ACCESSIBILITE DES ERP AUX PERSONNES HANDICAPEES

Etablissement concerné	CMSO - AGENCE ANGOULEME ST-CYBARD 117 rue de Saintes 16000 ANGOULEME	N° d'affaire: HAD3768 Référence du rapport : B16E0/15/1289
Client	CRÉDIT MUTUEL DU SUD OUEST - Avenue Antoine Becquerel, 33600 PESSAC	Date du rapport : 05/09/2015
Accompagnateur		Date de la visite : 25/08/2015
Chargé de l'affaire	Bertrand PASCAL	Signature :

FICHE N° 6

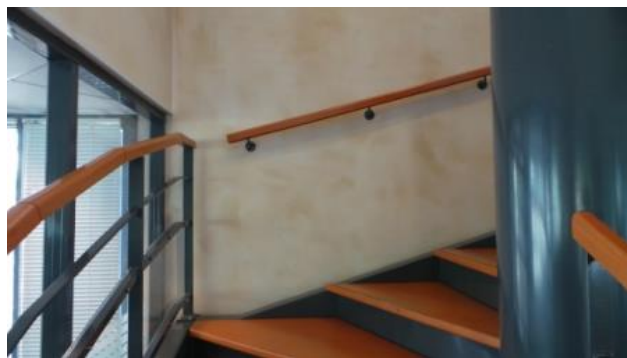
Ecart : Atteinte et usage : Mains courantes non conformes.

Observations : On pourra s'affranchir de travaux sur l'escalier si aucun client n'est reçu à l'étage.

Les mains courantes doivent être continues et se prolonger horizontalement de la longueur d'une marche au-delà de la première et de la dernière marche de chaque volée sans pour autant créer d'obstacle au niveau des circulations horizontales.
